Lappeenrannan urheilutalo 21.9.2023 - tarkistusraportti

Lappeenrannan urheilutalo - esteettömyyskierros 14.10.2020

Esteettömyystyöryhmä piti kokoustaan Urheilutalolla 21.9.2023. Mukana kokouksessa olivat liikuntatoimen edustajat Tommi Nakari ja Jenni Lehti. Alla olevaan raporttiin on tehty päivitykset koskien vuonna 2020 tehtyä esteettömyyskartoitusta.

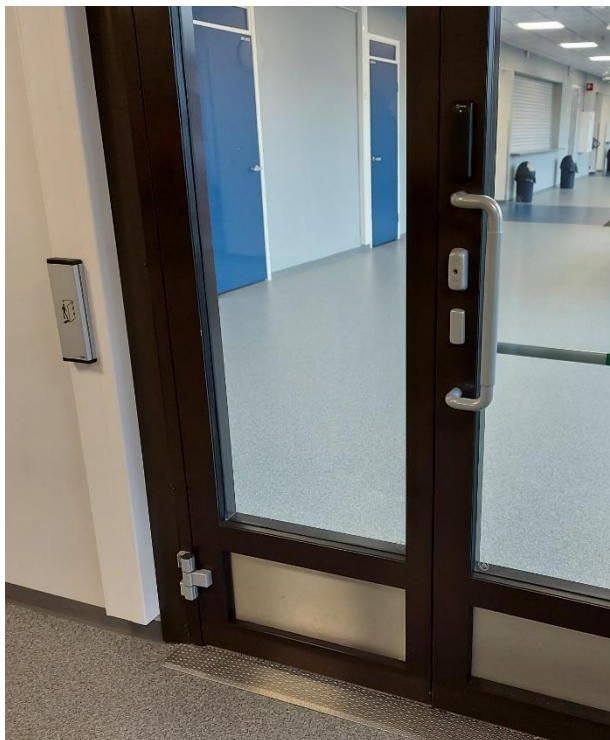
KORJATTAVA ASIA: Jokaisen luiskan käsikaiteet loppuvat kesken aiheuttaen pyörätuolilla kulkevalle sekä myös liikuntarajoitteiselle hankaluutta niin alas mennessä kuin myös ylös tullessa. **Edelleen korjaamatta – LATO.**

9 § Käsijohde "Portaassa ja luiskassa on oltava käsijohde koko pituudella ja molemmilla puolilla syöksyä. Tarvittaessa on oltava kaksi käsijohtetta päällekkäin lasten ja pyörätuolilla liikkuvien huomioon ottamiseksi. Käsijohteesta on saatava tukeva ote. Käsijohteen ja sen päätteen on oltava turvallinen ja **sen on jatkuttava syöksyn alkamis- ja loppumiskohdan ohi.**"

Alas mennessä olisi hyvä, jos kaide jatkuisi pienen matkan varsinaisen luiskan loppumisen jälkeen.

Vastaavasti myös ylös tullessa kaiteen tulisi jatkua riittävän pitkälle luiskan loppuun asti.

KORJATTAVA ASIA: Näkövammaisia huomioiden luiskan väritys ei ole hyvä, valkoista kaidetta ei erota valkoisesta seinästä. Ei ole täyttä varmuutta / turvallisuutta milloin kaide loppuu. **Edelleen korjaamatta – LATO.**

Palloiluhallin pukuhuoneet

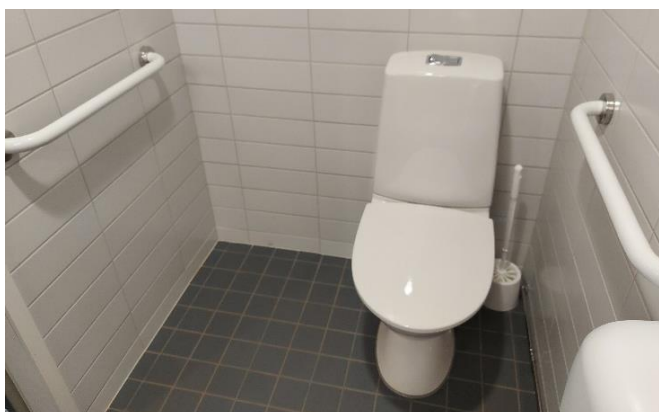
Palloiluhallin pukuhuoneista on yksi miehille ja yksi naisille on aika hyvin saavutettavissa, mutta ne eivät ole täysin esteettömiä. Näissä kahdessa on kuitenkin haluttu luoda esteetöntä vaikutelmaa.

OK, KORJATTU: Näiden kahden pukuhuoneen ovissa tulisi olla selkeät merkinnät eli Inva-merkki (pyörätuoli kuva). Nyt ei ollut mitään.

Näissä kahdessa pukuhuoneessa on esteettömät wc-tilat, niistä tulisi olla myös selkeä merkintä pukuhuoneen ja

KORJATTAVA ASIA!: Näiden kahden pukuhuoneen suihkutuolit eivät ole täysin esteettömiä.

Suihkutuolin tukikahva tulisi olla myös toisella puolella, suihkutuolin kohdalla, **mielellään alaslaskettavat kahvat.**

Tämä on suorastaan vaarallinen, etenkin kun on kyseessä tila jossa lattiapinta on märkä.

wc-tilan ovessa. **Todettiin, että koska tila on esteetön, tulisi ymmärtää, että siellä olevat wc-tilat ovat myös esteettömät.**

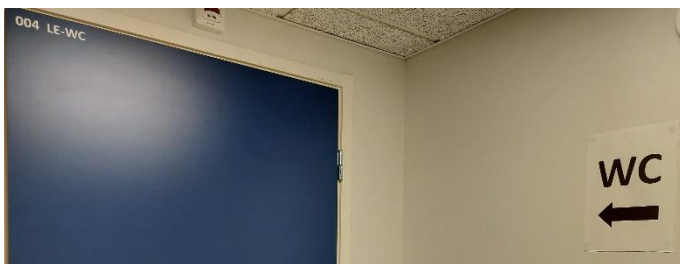
Etenkin alimmaisen kerroksen ammuntatilassa oli otettu hyvin huomioon; esteetön kulku, ovesa ovenavauspainike, luiska jota pitkin pääsi varsinaiseen tilaan.

inva-wc. Tässäkin huomio tosin kiinnittyy seinään kiinnitettyyn wc-istuimeen, joka hankaloittaa avustajan toimenpiteitä.

OK, KORJATTU: Inva-wc asianmukainen ja näkyvä merkintä puuttui. Tässäkin kohtaa hyvänä mallina keilahallin merkinnät.
